# 三菱ホイスト

No. 855-0196

### ホイスト用ブレーキ板“ライニング材変更”のお知らせ

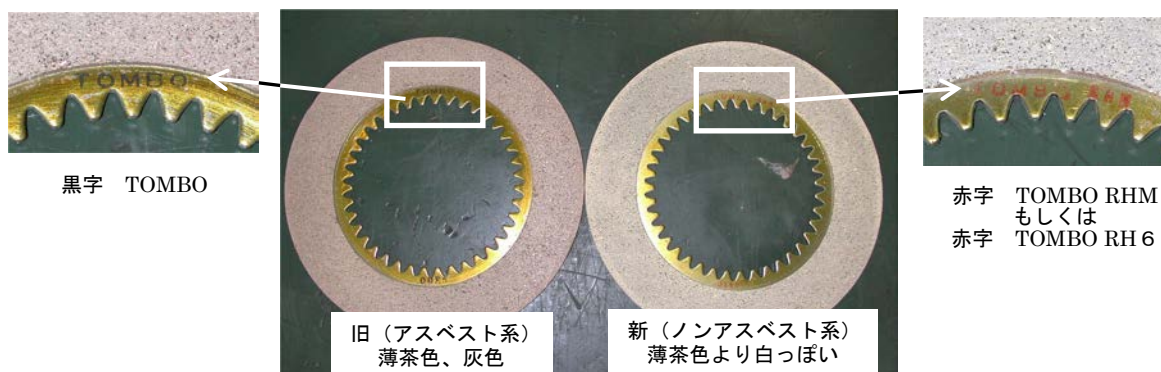
変更内容：ブレーキ板ライニング材の変更

アスベスト系摩擦材（クリソタイル石綿含有）⇒ノンアスベスト系摩擦材

ライニング材のみ変更であり、ブレーキ板取付寸法の問題は一切ありません。

従来品のサービス部品についても切替対象となりますが、部品コードについては変更いたしません。

②新旧ブレーキ板の相違は以下ようになります。

尚、新旧部品を混在して使用しても性能上問題ありません。
